浜岡3号炉—低サイクル疲労—2 Rev.1

タイトル	接液環境にある評価対象部位の表面に施工されているステンレス鋼等の内張りの健全性について
説明	<p>原子炉圧力容器の内面で炭素鋼及び低合金鋼は、次の部分を除きステンレス鋼等の内張りが施工されている。</p> <ul style="list-style-type: none"><li>・上蓋, 上蓋フランジ</li><li>・N3～N8及びN10～N18ノズル</li></ul> <p>ステンレス鋼等の内張りの健全性については、日本機械学会 JSME S NA1「発電用原子力設備規格 維持規格」に準拠し、定期事業者検査のクラス1機器供用期間中検査として以下の検査を実施し異常のないことを確認している。</p> <p>試験カテゴリー G-B-1 沸騰水型原子炉圧力容器内部の構造物・取付け物</p> <p>原子炉圧力容器 容器内部</p> <p>圧力容器胴内面の肉盛（パッチ[ステンレス鋼]） 遠隔目視試験(VT-3)</p> <p>また、ステンレス鋼の内張りが施工されているN1, N2ノズル内面の丸みの部分の母材部の健全性については、クラス1機器供用期間中検査として以下の検査を実施し異常のないことを確認している。</p> <p>試験カテゴリー B-D 容器のノズルの完全溶け込み溶接部</p> <p>N1, N2ノズル内面の丸みの部分 超音波探傷試験</p> <p style="text-align: right;">以 上</p>

タイトル	容器内面で照射量が $1.0 \times 10^{21} \text{n/m}^2$ をこえる範囲及び炉心領域を示した図(板厚, クラッド厚さ, プレートナンバーやノズルの番号が分かるようにしたもの。)について
説明	<p>平成26年度末時点において, 原子炉圧力容器内面で照射量が <math>1.0 \times 10^{21} \text{n/m}^2</math> をこえる範囲の主な部位と照射量を以下に示す。</p> <ul style="list-style-type: none"><li>・胴板3, 4 : ■■■■ <math>\text{n/m}^2</math> (中性子照射量) ■■■■ <math>\text{n/m}^2/\text{s}</math> (中性子束)</li><li>・低圧注入ノズル(N6) : ■■■■ <math>\text{n/m}^2</math> (中性子照射量) ■■■■ <math>\text{n/m}^2/\text{s}</math> (中性子束)</li></ul> <p>なお, 炉心領域を示した図(原子炉圧力容器のプレートナンバー, ノズル番号, 照射量 <math>1.0 \times 10^{21} \te

図 劣化調査対象シール材

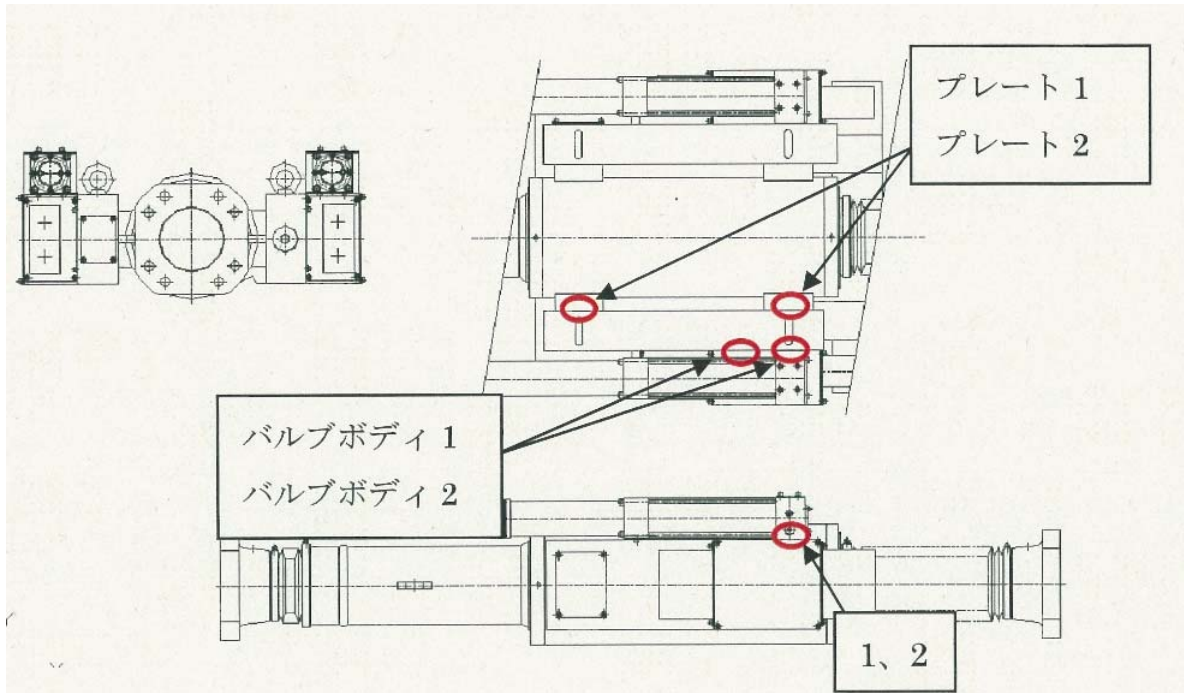
対象：Oリング

内容：使用による劣化状況の調査（外観、寸法、硬度）

調査品2種類は、寸法的に使用できるレベルであると思われます。また、永久歪み率が  
 ■ を超えるとシールに影響が出ると言われておりますが、調査品2種類とも、  
 ■ であるため、使用できるレベルにあると言えます。

図 原子炉しゃへい壁温度解析結果

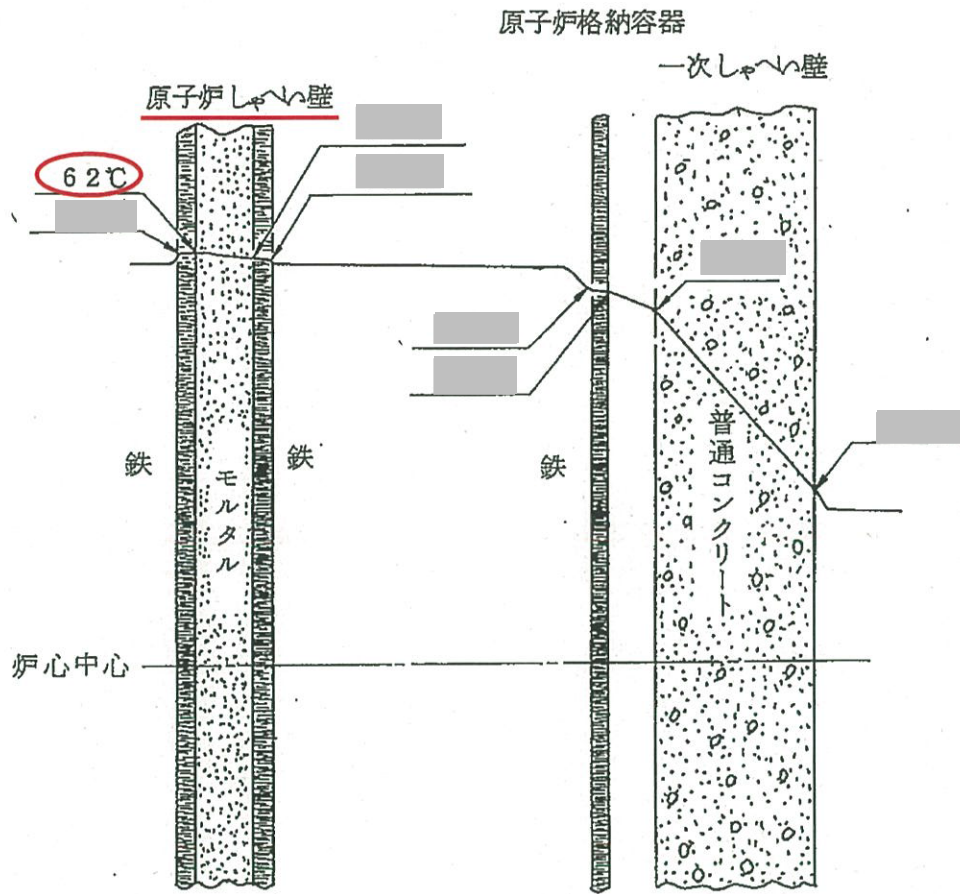
タイトル	熱（遮蔽能力低下）の評価点における温度分布解析について
説明	<p>熱（遮蔽能力低下）の評価点における温度分布解析については以下のとおりです。</p> <p>1. 解析方法</p> <p>原子炉しゃへい壁中のガンマ線による発熱量は、点減衰核積分コードである SPAN コードを用いて、原子炉しゃへい壁に吸収されたガンマ線エネルギーが全て熱に変換されるものとして計算しています。入力パラメータは、以下のとおりです。</p> <div data-bbox="427 969 1390 1249"><pre>graph LR; A[①線源分布] --- B[SPAN コード]; C[②しゃへい体の幾何学的条件] --- B; D[③材料密度] --- B; B --- E[ガンマ線による発熱量]</pre></div> <p>2. 解析条件</p> <p>線源分布、しゃへい体の幾何学的条件、材料密度に係る解析条件を添付資料 30-1 に示します。</p> <p>3. 解析結果</p> <p>解析結果を添付資料 30-2 に示します。原子炉しゃへい壁の炉心側表面において最大 62℃となり、温度制限値 88℃を下回っています。</p> <p>添付資料 30-1 解析条件（浜岡3号 工事計画認可申請書 抜粋） 添付資料 30-2 原子炉しゃへい壁温度解析結果（浜岡3号 工事計画認可申請書 抜粋）</p> <p style="text-align: right;">以上</p>
